## **PROPOSTA DI VARIANTE DEL PROGETTO DEFINITIVO DEL PONTE FOCE DEL SALINE, IN RELAZIONE ALLA RIQUALIFICAZIONE DEL PP1 DI MONTESILVANO**

-----  
(a cura di arch. G. Di Giampietro, Webstrade.it, in collaborazione con consigliere comunale G. Di Stefano, PD, Comune di Montesilvano 3/03/2013)  
Tel 02-4474-978 - [digiampietro@webstrade.it](mailto:digiampietro@webstrade.it) )

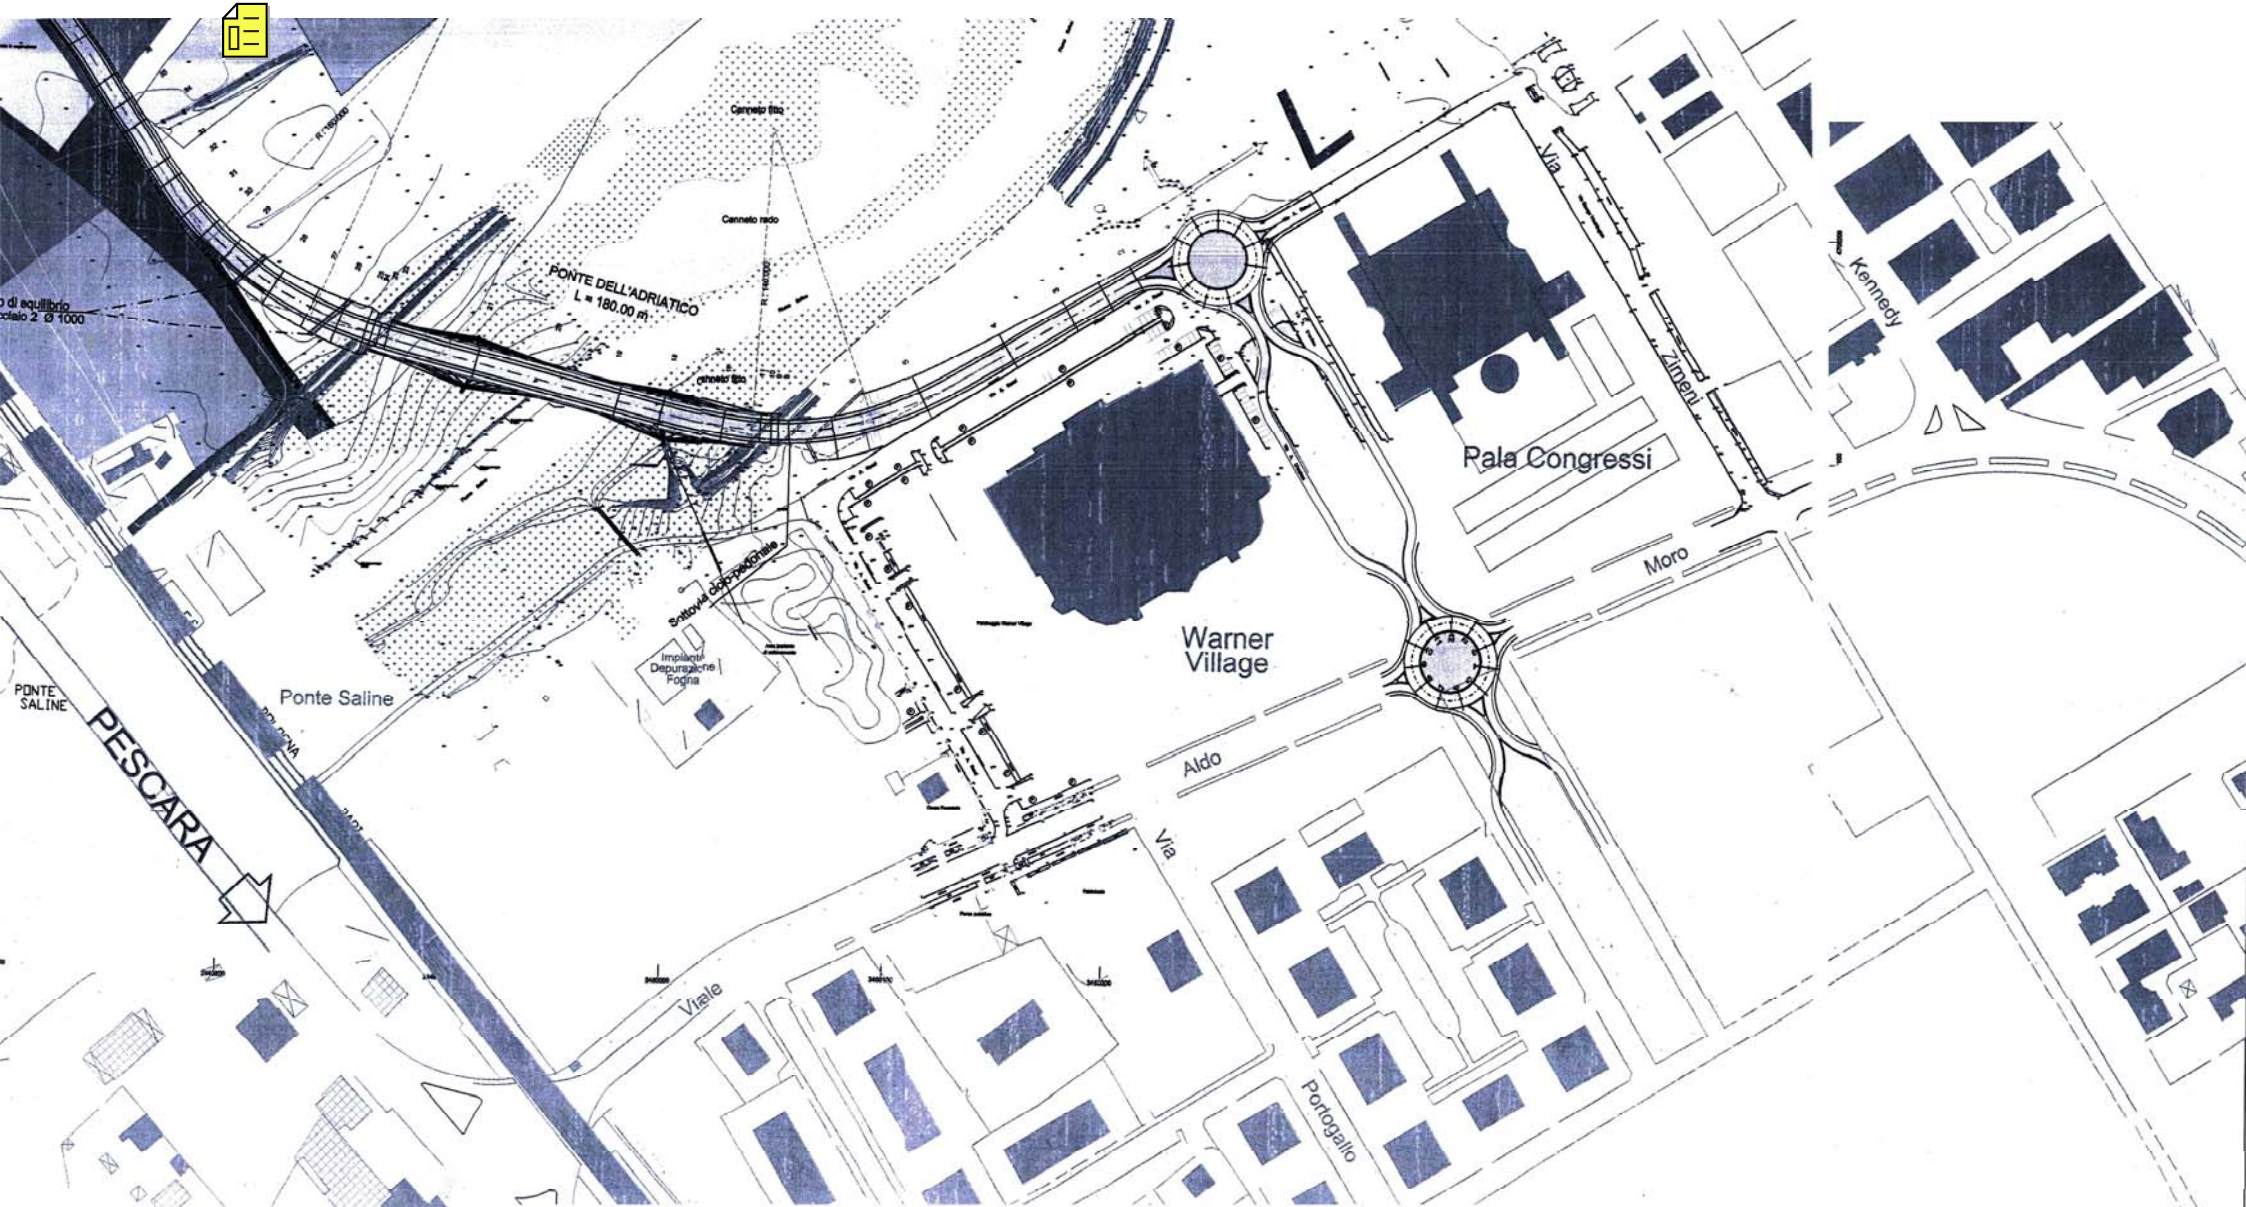
**FIG. 1** - Il Progetto Definitivo per il terzo ponte Foce del Saline tra Città S. Angelo e Montesilvano, elaborato dalla Provincia di Pescara e Imprese esecutrici, nella versione iniziale (2011-2012) era orientato esclusivamente al traffico automobilistico, con sezione stradale di tipo C1 (extraurbana secondaria) e prevedeva tre rotatorie, di cui due a Montesilvano: una all'incrocio con lungofiume A.Rossi e via A. D'Andrea e un'altra all'incrocio tra via A. D'Andrea e lungomare A.Moro.

Questa scelta infrastrutturale di tipo automobilistico è in conflitto con gli orientamenti programmatici, urbanistici e di mobilità del Comune di Montesilvano che è orientato invece a privilegiare su questo ponte le modalità alternative all'automobile: trasporto pubblico, pedonalità e ciclabilità.

**FIG. 2** - A seguito delle osservazioni presentate dal consigliere comunale Gabriele Di Stefano in Commissione LLPP del Comune di Montesilvano si è avuta una prima modifica al Progetto Definitivo a cura dell' Ing. Donato Pescatore, tecnico delle imprese esecutrici.

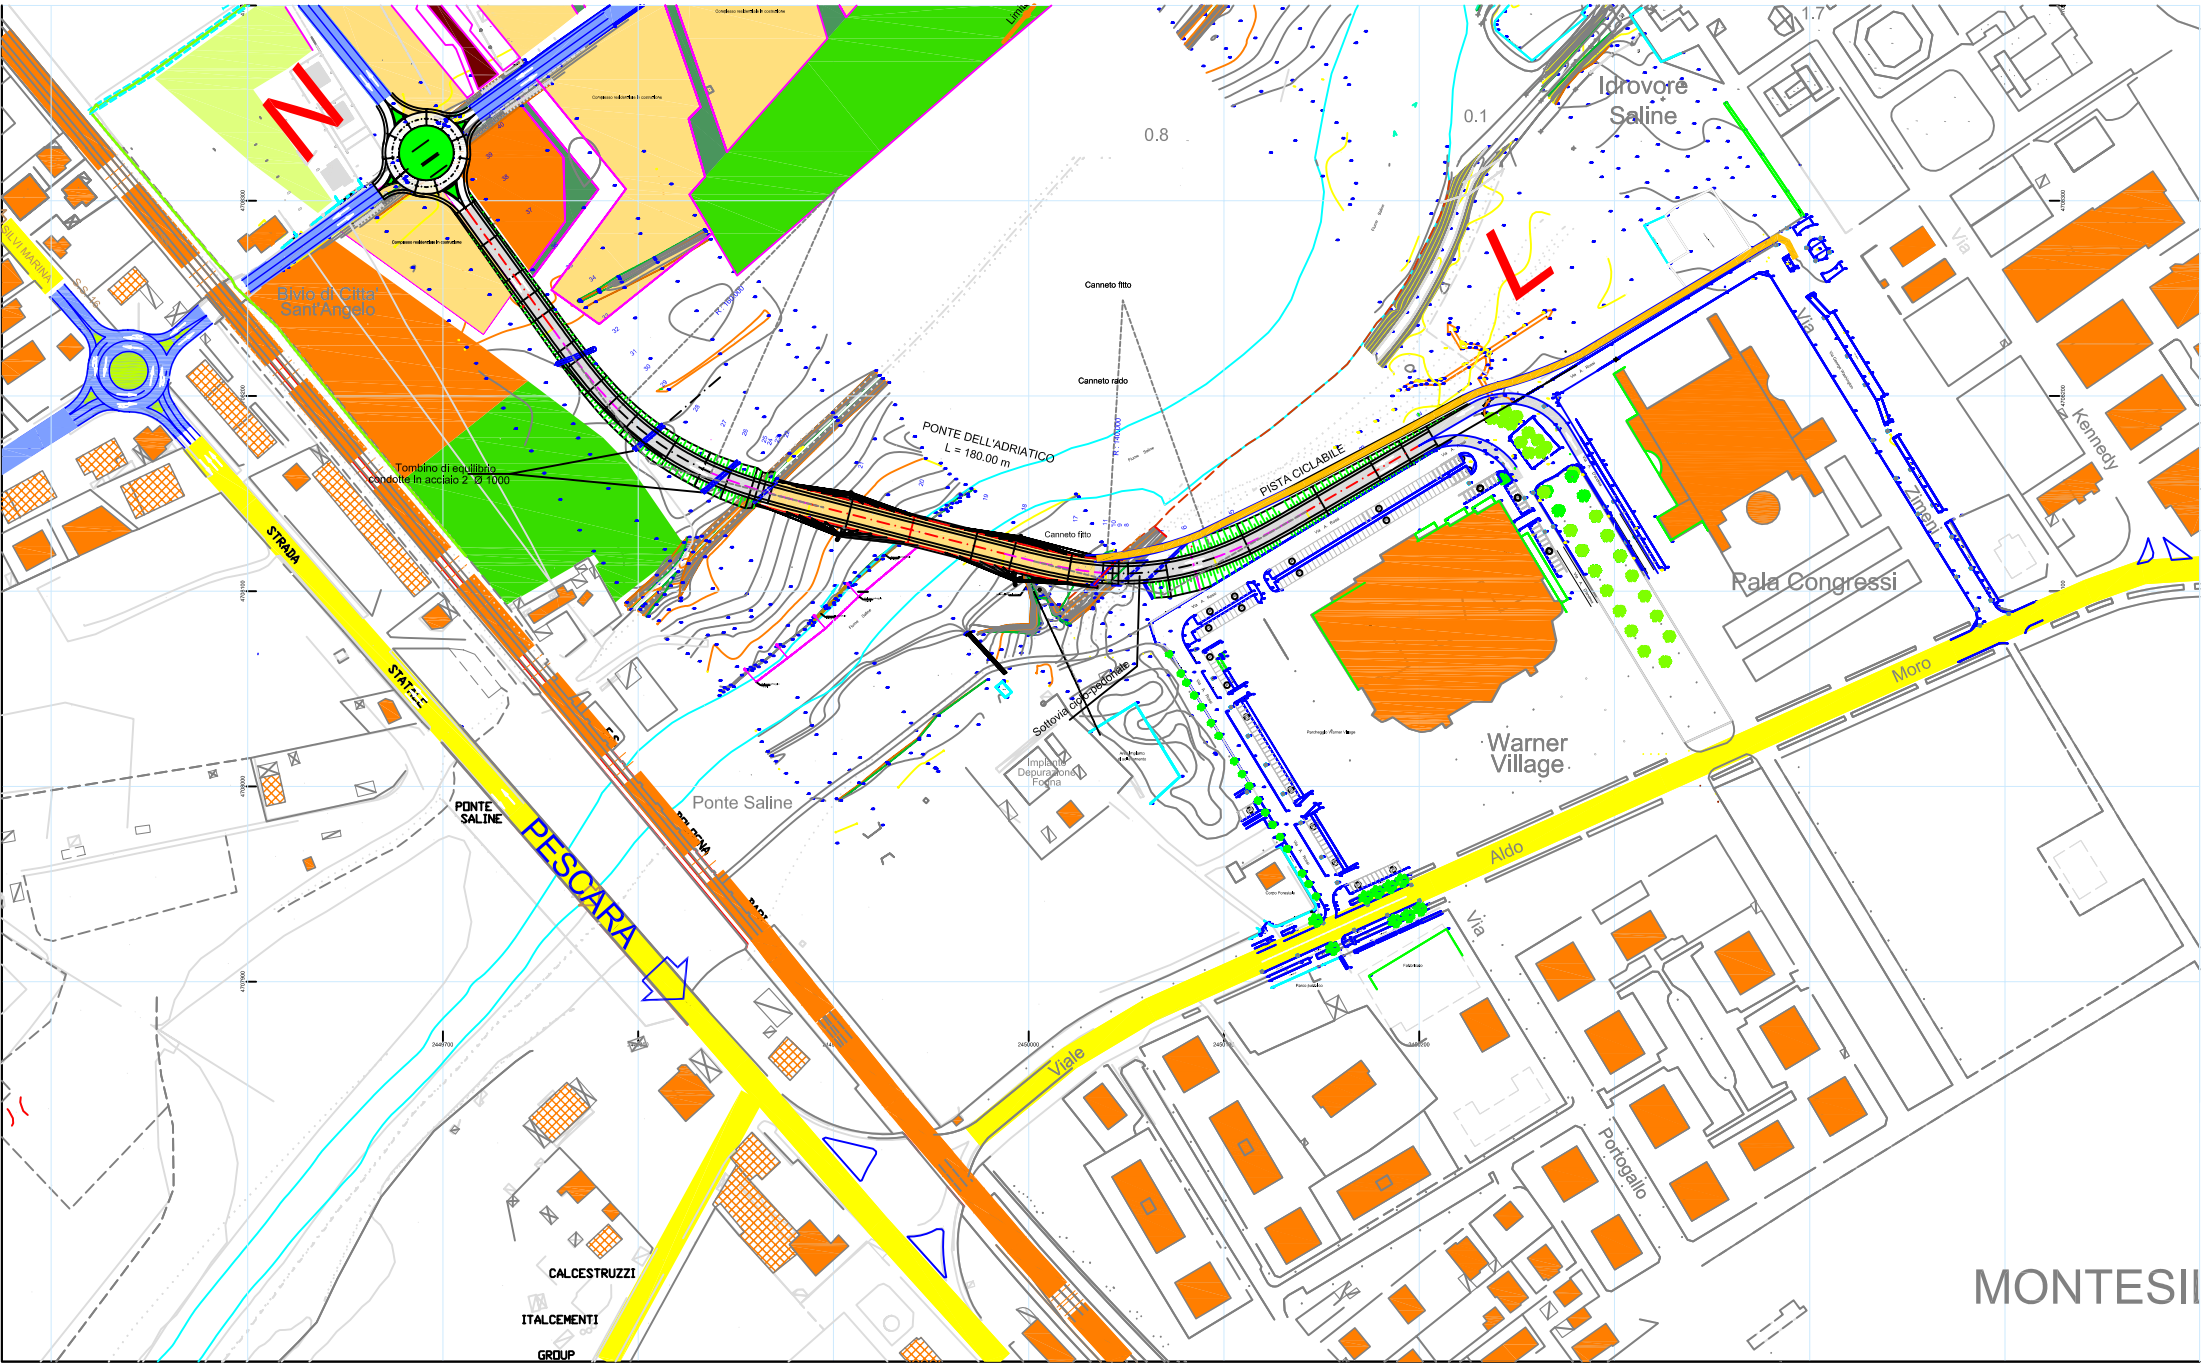
Sono state eliminate le due rotatorie in comune di Montesilvano, sostituendo quella su via A.Rossi con due bretelle di salita sui due lati di via A. D'Andrea. La sezione rimane di tipo stradale (m 10,50 complessivi, con carreggiata di m 7,50 + due banchine da m 1,50). Il percorso ciclopedonale è esterno alla strada, sui fianchi del rilevato (pista ciclabile di 2 m di larghezza ?) Sul ponte si ipotizzano due soluzioni alternative per il percorso ciclopedonale: un percorso di m 3,20 in carreggiata centrale, oppure di m 2,50 sull'impalcato esterno alla carreggiata.

**FIG. 3** - E' stata condotta una verifica di congruenza della soluzione Ponte Saline confrontandola con l'assetto urbanistico e della mobilità futura del quartiere PP1 a Montesilvano (verifica e proposte a cura dell'arch. G. Di Giampietro, Webstrade.it).

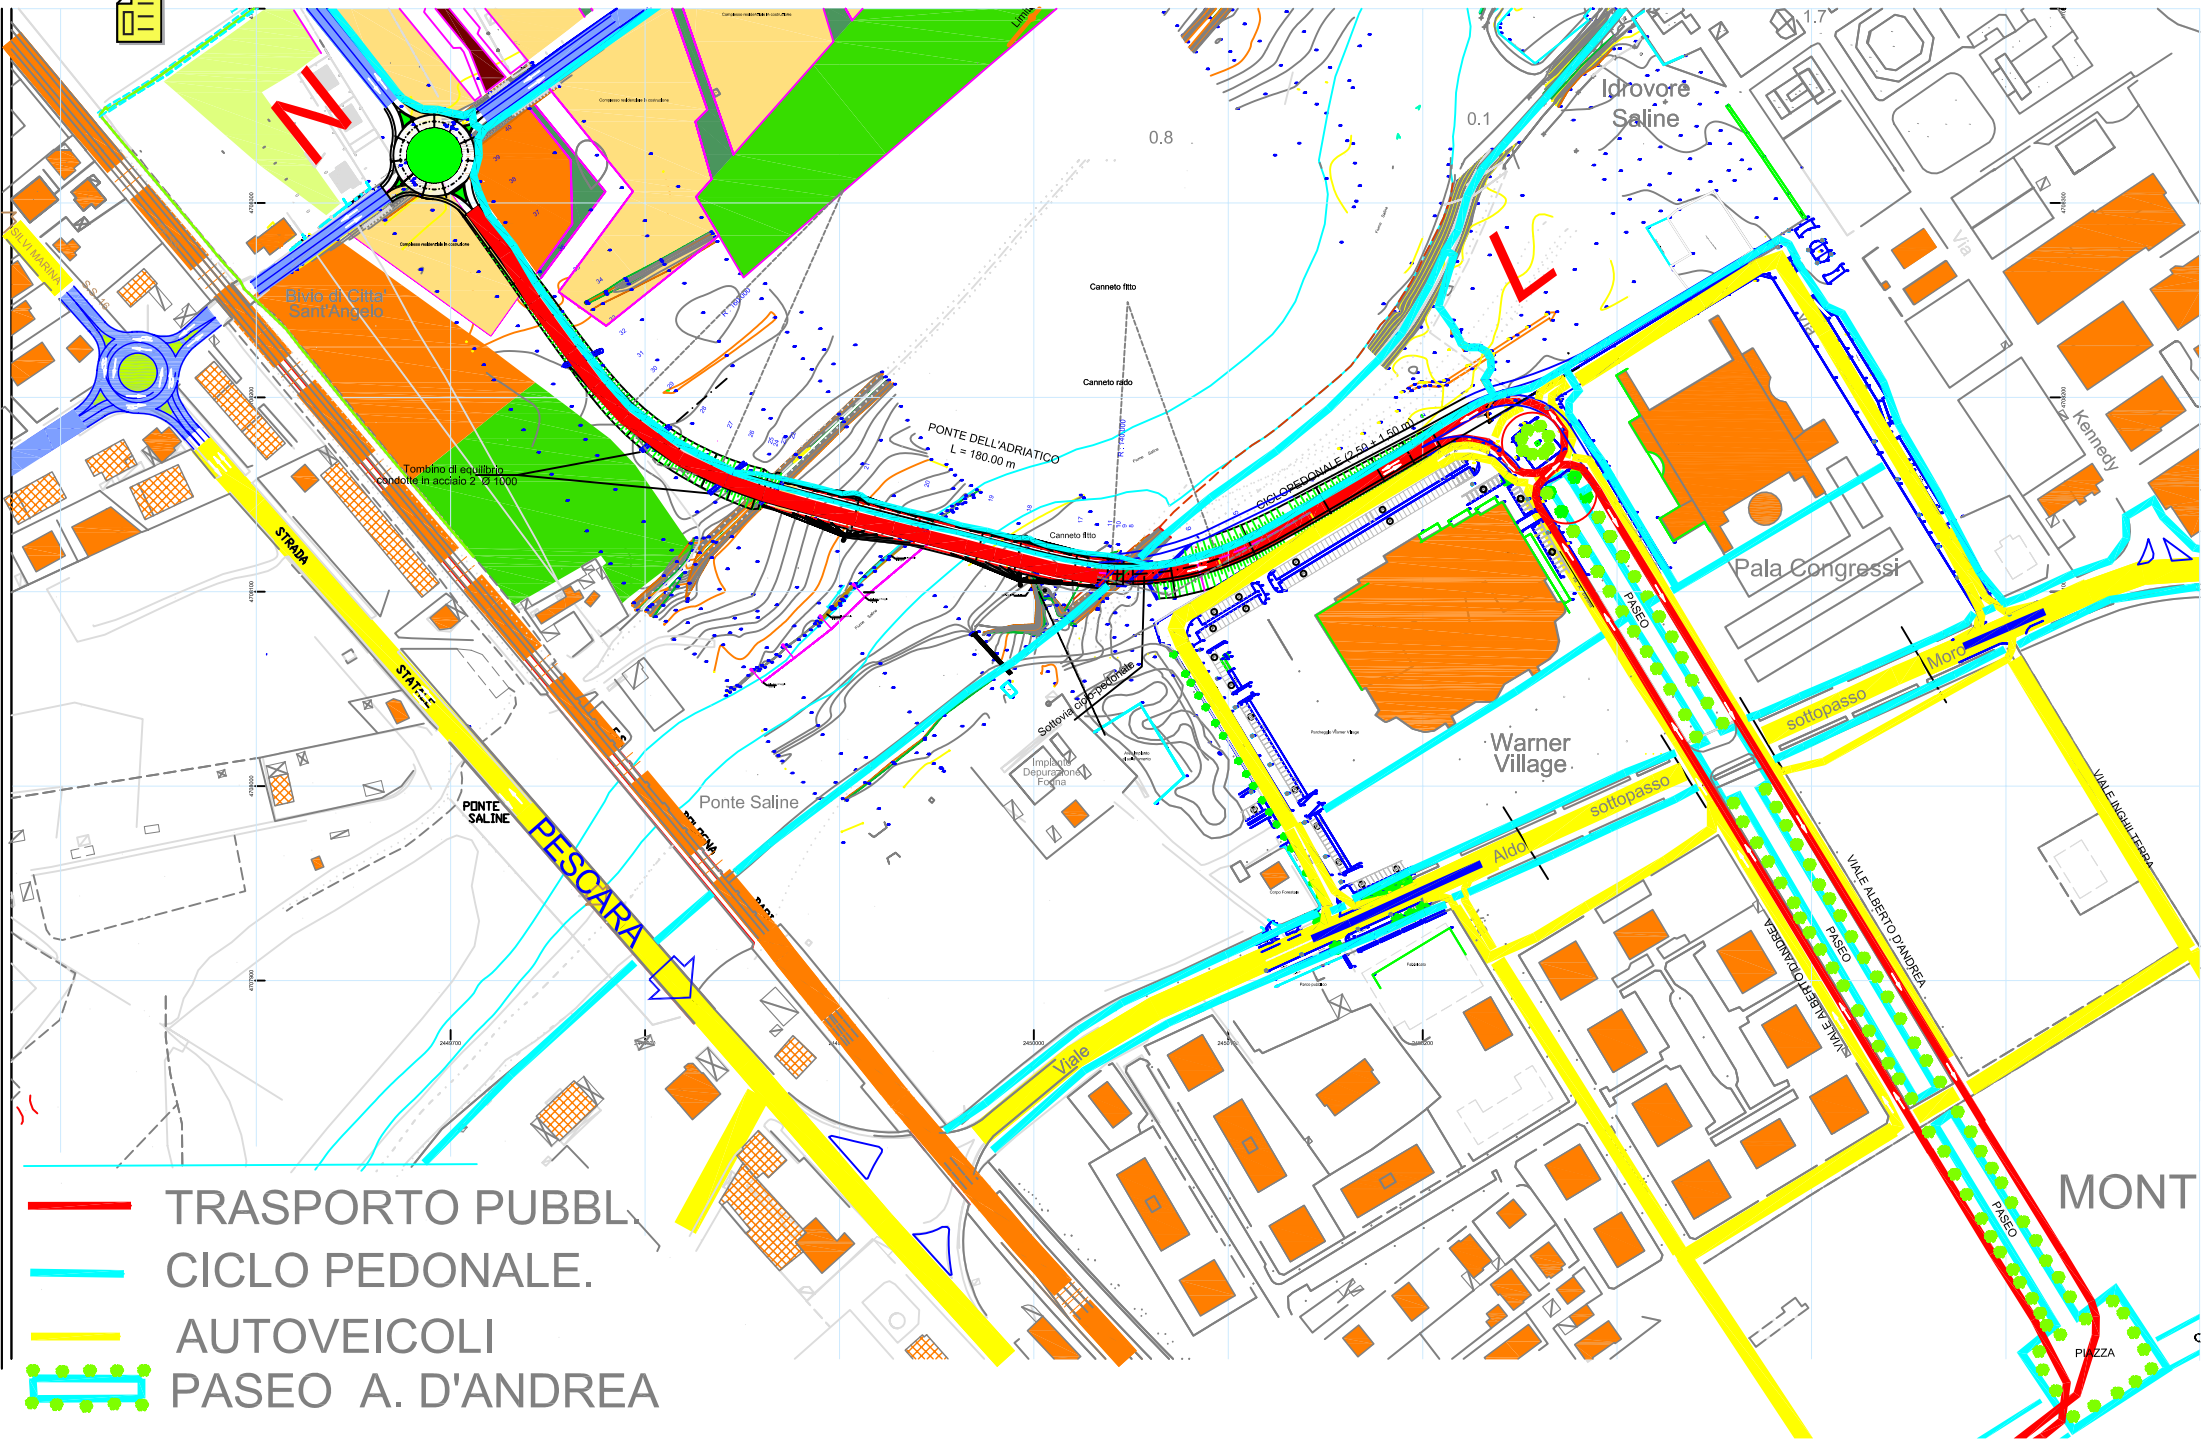
1. Dedicare questo terzo ponte Foce del Saline alla mobilità alternativa all'automobile (trasporto collettivo in sede propria, ciclabilità, pedonalità), escludendo il traffico automobilistico.

2. Raccordare subito la rete ciclopedonale esistente sul lungomare (dall'Hotel Promenade, incrocio con via Kennedy) al nuovo ponte. Il percorso ciclopedonale sarà protetto e qualificato e avrà una larghezza minima netta di m 4 se bidirezionale (2,5 m per biciclette + 1,5 per pedoni), sarà illuminato, priva di barriere architettoniche, protetta alle intersezioni e, possibilmente, alberata.

3. Predisporre l'accesso al ponte per la linea TCSP Pescara - Silvi (filovia o, in futuro, tranvia, ma da subito bus metropolitano). Nell'attesa dell'arrivo della filovia dalla strada parco la sede riservata potrà essere utilizzata dai bus metropolitani (Silvi-Pescara, Linea 38 estesa...). La rotatoria compatta sul terminale A.D'Andrea-A.Rossi (già esistente, da adeguare), sarà adeguata con precedenza al TCSP (semafori o Stop). La forma del nodo rimarrà circolare, come è attualmente, per l'inversione di marcia e l'imbocco del ponte. Avendo i veicoli TCSP le porte a destra, sarebbe meglio che la circolazione intorno al Paseo A.D'Andrea avvenisse in senso orario con discesa dei passeggeri direttamente sul paseo centrale. Il traffico veicolare, che dovrebbe dare la precedenza al TCSP (semafori o Stop) accederebbe allo snodo di via A.Rossi - A.D'Andrea per l'inversione di marcia sui controviali, l'accesso ai parcheggi e la circolazione interna dalla via A. Rossi.

5. La rotatoria precedentemente prevista all'incrocio del Paseo A.D'Andrea con il viale A.Moro non è idonea a garantire la priorità ciclopedonale e del trasporto pubblico sull'asse alberato A.D'Andrea. Sono possibili due soluzioni alternative per favorire la continuità della fruizione ciclopedonale e del TCSP sul paseo A. D'Andrea, all'incrocio con via A.Moro:

a) un sottopasso su via A.Moro con rampe lunghe 90 m (pendenza 6,5-7 %). L'accesso all'area Multisala - Palazzo dei Congressi avverrebbe da Est dalle vie Washington e A.Rossi (uscita da via A.D'Andrea - Inghilterra e da via Kennedy) e da Ovest dalle vie Portogallo - A.D'Andrea e da via Kennedy (uscita da via A.Rossi, e da via Kennedy).

b) una soluzione più economica di (a) è un'intersezione a raso su piattaforma rialzata, con attraversamento pedonale e semafori a chiamata (semafori intelligenti).
